**SOLICITATION AMENDMENT
MODIFICATION DE L'INVITATION**

Title - Sujet NGCC P. Radisson - Radoub 2020	
Solicitation No. - N° de l'invitation F3065-202250/A	Amendment No. - N° modif. 001
Client Reference No. - N° de référence du client F3065-202250	Date 2020-09-23
GETS Reference No. - N° de référence de SEAG PW-\$QCV-007-17988	
File No. - N° de dossier QCV-0-43087 (007)	CCC No./N° CCC - FMS No./N° VME
Solicitation Closes - L'invitation prend fin at - à 02:00 PM on - le 2020-10-08	Time Zone Fuseau horaire Heure Avancée de l'Est HAE
F.O.B. - F.A.B. Specified Herein - Précisé dans les présentes Plant-Usine: <input type="checkbox"/> Destination: <input type="checkbox"/> Other-Autre: <input checked="" type="checkbox"/>	
Address Enquiries to: - Adresser toutes questions à: Simoneau, Steve	Buyer Id - Id de l'acheteur qcv007
Telephone No. - N° de téléphone (418) 564-9517 ()	FAX No. - N° de FAX (418) 648-2209
Destination - of Goods, Services, and Construction: Destination - des biens, services et construction:

AVIS DE MODIFICATION 001

20.1 MODIFICATIONS AU SYSTÈME MULTIFAISCEAUX

Figure 3: Passe-câbles sur le vérin multifaisceaux

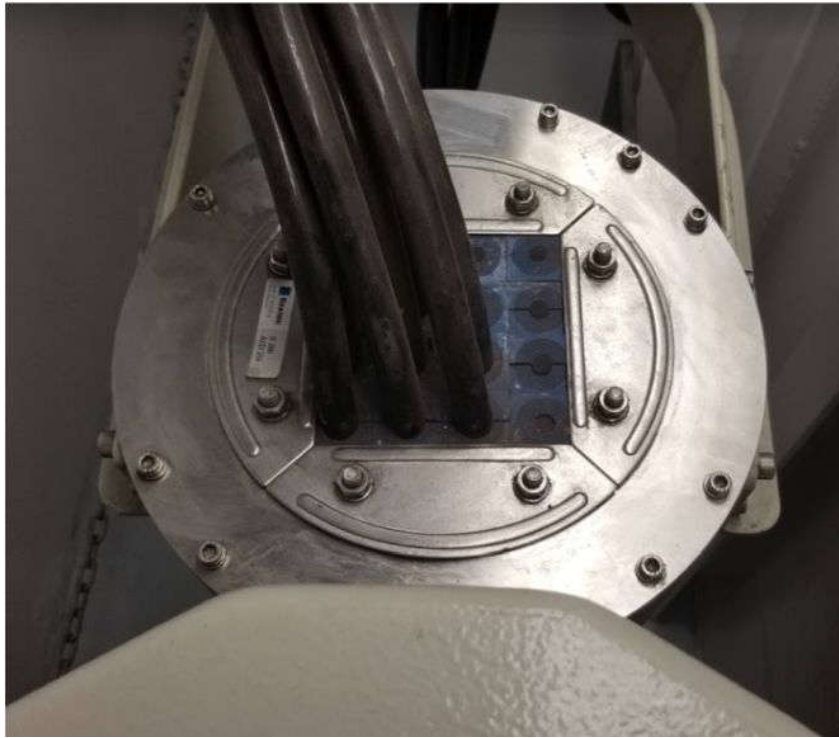
- 20.1.C.5.1 L'entrepreneur doit fournir et installer des modules de transit qui sont approuvés par une société de classification et peuvent être utilisés dans un système Roptex R150. Tous les modules du passe cloison doivent être changés.
- 20.1.C.5.2 L'entrepreneur doit réinstaller le système Roptex conformément aux instructions du fabricant.
